FRAKTION Bündnis 90 /Die Grünen

Sachantrag zu TOP 8ö des SeVA am 01.07.2020: Czernyring Schere Ost – Vorentwurf

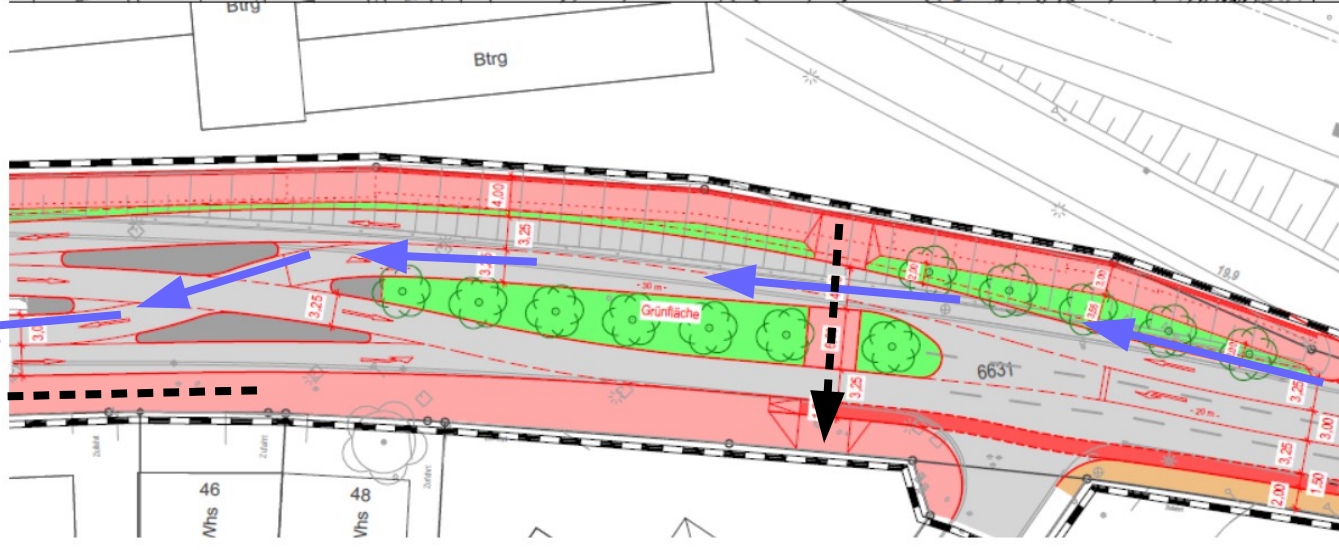
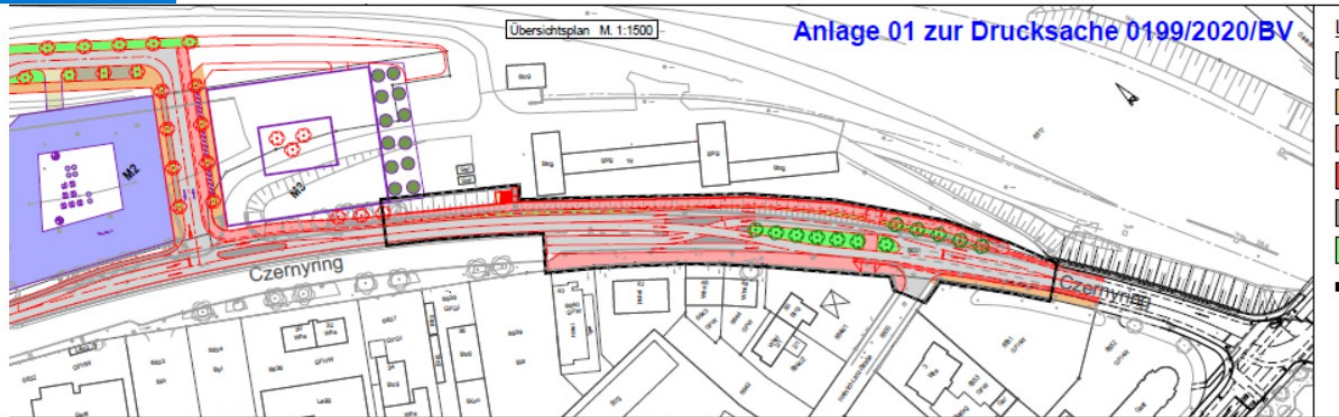
Die jetzt vorliegende Planung der Schere Czernyring verursacht eine Verschlechterung für Radfahrende aus dem Stadtbezirk Alte Stadtgärtnerei in Richtung Montpellierbrücke. Die Weiterführung des Geh-/Radweges auf der Südseite in Richtung Montpellierbrücke außerhalb des Planungsgebietes der Schere Czernyring ist unklar. Der jetzt vorhandene Fußweg ist dafür nicht geeignet.

Es ist anzustreben in Ost-West-Richtung einen durchgehenden Schutzstreifen anzulegen, um eine zweimalige Querung der Straße zu vermeiden. Dafür müsste die Fahrbahn in der Planung verbreitert werden. Eine Querung des Gegenverkehrs ist aufgrund guter Sichtbeziehungen problemlos möglich. (Ein Beispiel in Heidelberg ist die „Schere“ westlich der Stadthalle B37/Neckarstaden).

?

Weiterführung auf Fußweg?

Querung notwendig

Direkte Radwegführung von Alter Stadtgärtnerei zur Montpellierbrücke nicht unterbrechen: Hier Schutzstreifen anlegen (blaue Pfeile)
